Женева, 8–11 апреля 2013 года

**Правила № 3, 4, 6, 7, 19, 23, 38, 65, 69, 70,
77, 87, 91, 98, 112, 113 и 119**

Предложение по дополнению 20 к поправкам серии 00 к Правилам № 23 (задние фары)

Представлено экспертом от Германии*

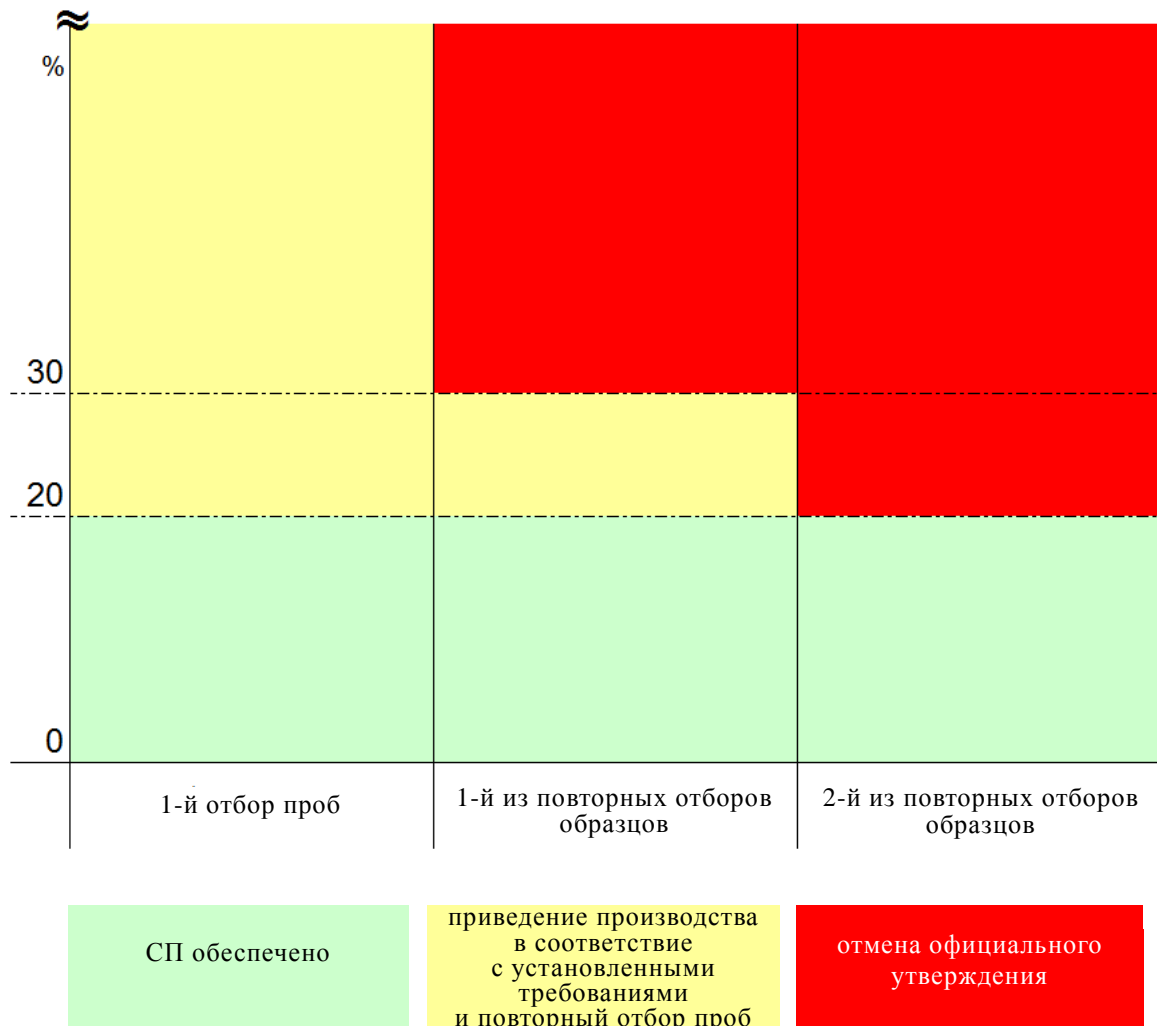
6. Процедура обеспечения СП в настоящее время описана в рамках четко структурированного поэтапного процесса (с ограниченным числом этапов), который позволяет изготовителю на первом этапе – в случае расхождений в измеренных значениях более чем на 20% – привести процесс производства в соответствие с установленными требованиями. Кроме того, процесс обеспечения СП может быть завершен раньше, если первые две выборки полностью соответствуют техническим требованиям.

7. Этими предложениями предусмотрен "третий этап", на котором определяются условия отмены официального утверждения, когда после второго повторения данного процесса изготовитель оказывается не в состоянии надлежащим образом привести процесс производства в соответствие с установленными требованиями.

8. На прилагаемом рисунке проиллюстрирован этот поэтапный процесс.
